- Inhalt:
1. ZÜNDAPP-Automatic-Mofa
Typ 444 bzw. Motor Typ 249, Startschwierigkeiten
 2. Automatic-Mofa und Moped, Typ 442
 3. Bremsgeräusche bei Fahrzeugen, Typ 434
 4. Tankaufhängung Typ 434, Mofa 25 und M 50
 5. Kraftstoffölmischung bei Mofa-Fahrzeugen
 6. Gummimuffe am Vergaser
 7. HKZ-Anlagen
 8. Kühlerausbau bei KS 50 wassergekühlt
 9. Elektrische Schaltpläne

1. ZÜNDAPP-Automatic-Mofa Typ 444 bzw. Motor Typ 249 Startschwierigkeiten

Neue vordere Tankaufhängung ab Nov. 70
für Typ 434

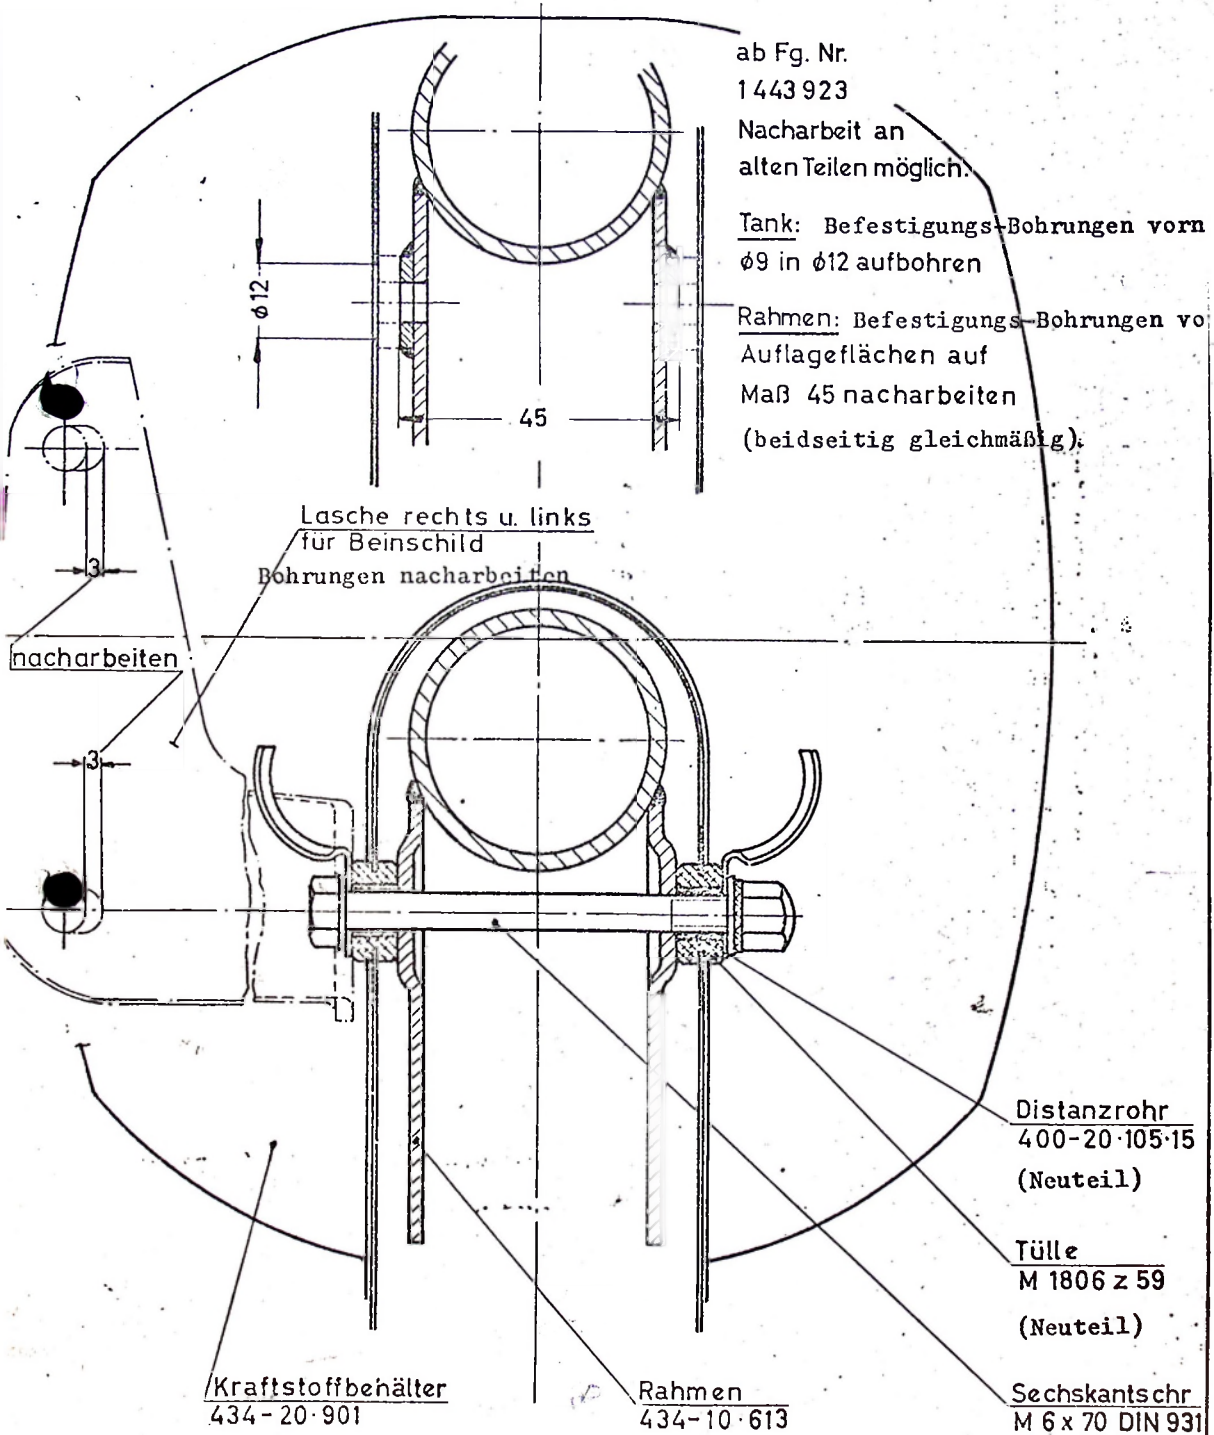
Auf den Schaltplänen sind Einbauswitcher der Firmen UNION und MERITH dargestellt. Der UNION-Switcher hat eine runde Kontakt-Trägerplatte und der MERITH-Switcher eine rechteckige.

Einbaumässig sind diese Switcher austauschbar bis auf die Klemme 51 des UNION-Switchers; diese entspricht der Klemme 59 des MERITH-Switchers.
